წერილი#: GE001-CE-OT-LET-0224

თარიღი: 27.1.2020

საგანი: „ენკა რენიუებლს“-ის პასუხი გზშ შენიშვნებზე

თქვენი #729/01 წერილის პასუხად, წარმოგიდგენთ დამატებით ინფორმაციას, წერილში აღნიშნულ თითოეულ საკითხთან მიმართებაში, ქვედა ნამახვანი ჰესის პროექტში შეტანილი ცვლილებების თაობაზე :

Figure 3 – Discharge data (smoothed using a moving average with a window size of 31 days) subdivided into 3 groups of 20 years and 1 group of 13 years with indication of the median and 95% confidence interval.

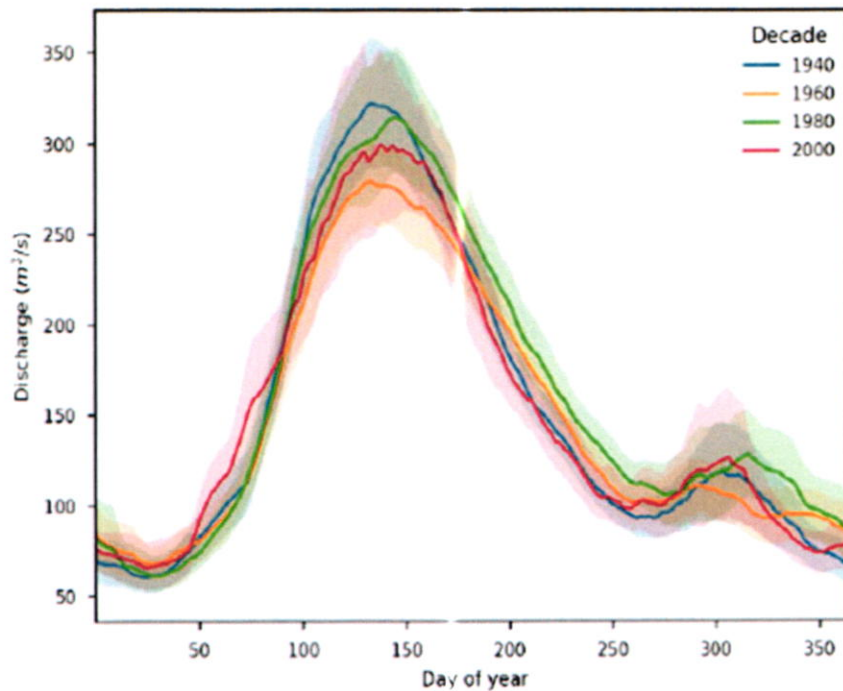
14. დეტალურად უნდა იყოს მოცემული ინფორმაცია თვის საშუალო ხარჯებიდან როგორ ხდება გადასვლა 50 %-იანი უზრუნველყოფის ხარჯებზე, ასევე წლიურის შემთხვევაში წარმოდგენილი უნდა იყოს ინფორმაცია თვეების მიხედვით. მოცემული უნდა იყოს ინფორმაცია 10%-იანი (უხვწყლიანი) და 90% (მცირეწყლიანი) უზრუნველყოფის მონაცემები თვეების მიხედვით.

კითხვის მეორე ნაწილთან დაკავშირებით, რომელიც ეხება წლიურ ხარჯებს, თვეების მიხედვით- ეს შენიშვნა გაურკვეველია. ჩვენი აზრით თქვენ გულისხმობთ ხარჯის წლიურ განაწილებას. ამ შემთხვევაში, Stucky-ს № 5532/4012a ანგარიშის (რომლის ამონარიდი ქვემოთ არის მოცემული) ნახაზზე 3 ნაჩვენებია ხარჯის შიდაწლიური

განაწილება წლის ყოველი დღისთვის 95%-იანი უზრუნველყოფით, რომელიც სხვადასხვა ინტერვალით არის წარმოდგენილი.
